SERVICE-INFO

Optičke razlike natezača remena Kat. Br. 533 0086

Kat. Br.: 533 0086 30

Slika 1: INA – izvedba sa dva vijka M8 x 35

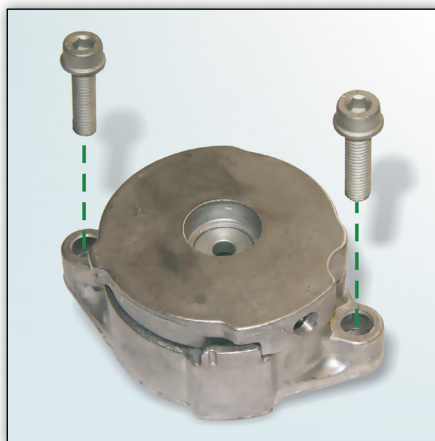
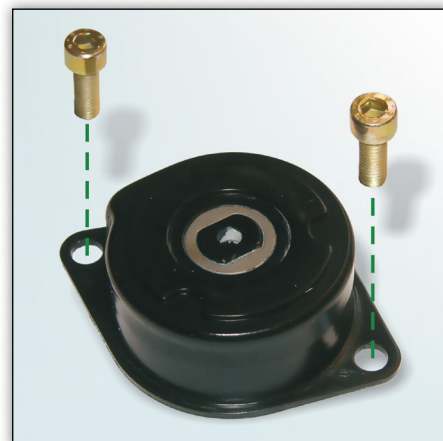
Kod zamjene natezača remena **533 0086 30** na vozilu mogu biti ugrađene prikazane verzije natezača remena. Schaeffler Automotive Aftermarket nudi trenutno varijantu, koja je prikazana na slici 1. Obje izvedbe odgovaraju tehničkim zahtjevima.

Neophodno je koristiti vijke (M8x35) isporučene od strane kompanije Schaeffler Automotive Aftermarket, i to zbog veće debljine prirubnice natezača remena Kat. Br. 533 0086 30 (slika 1).
